Progetto per la costruzione dell'impianto di compostaggio con recupero di biometano da realizzare nell'area di Napoli Est( Ponticelli) - CUP B67H17000290007

CHIARIMENTI A SEGUITO DELLA CDS DEL 01.06.2021

00\_CHIARIMENTI

*Vista aerea con evidenziato l'attuale corso del collettore e, a Nord-Est in rosso il manufatto idraulico che permette l'ispezione dei corsi d'acqua dopo il loro passaggio al di sotto della rete infrastrutturale.*

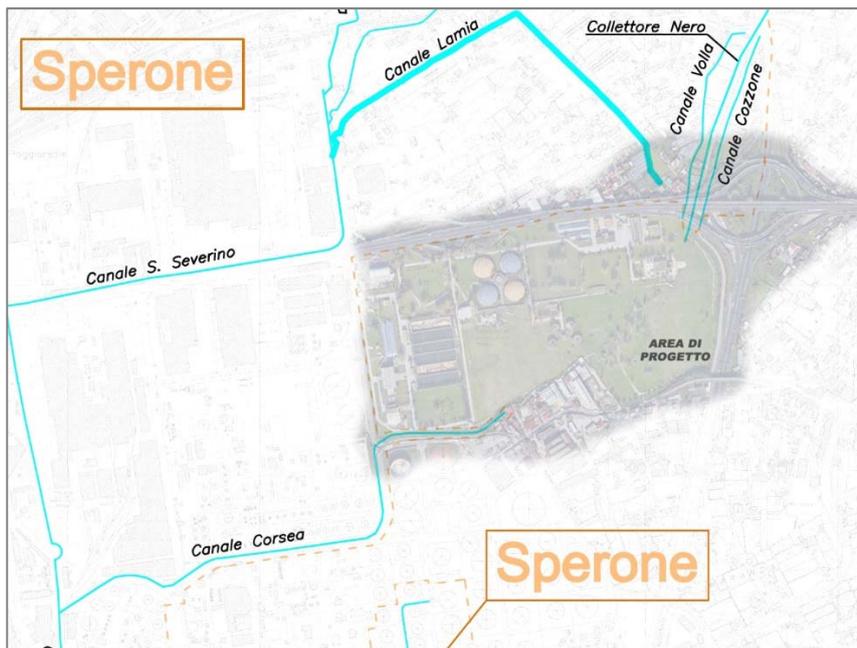
Come richiesto dai differenti enti presenti in Conferenza dei Servizi, è stata effettuata un'analisi più approfondita in merito alla presenza del Fosso Reale.

Nell'elaborato "GEN\_008 - Inquadramento cartografico - estratto PRG con sovrapposizione vincolo paesaggistico" viene riportato il vincolo richiamato, con distanza di 150 m dal fosso, come rinvenibile sul sito del Ministero. Si evidenzia, a tal proposito, che il Fosso Reale citato non risulta presente nell'area di progetto, ancorché il ministero non abbia ancora revocato il vincolo paesaggistico ad esso associato, ma sia stato deviato e tombato a lato del comparto.
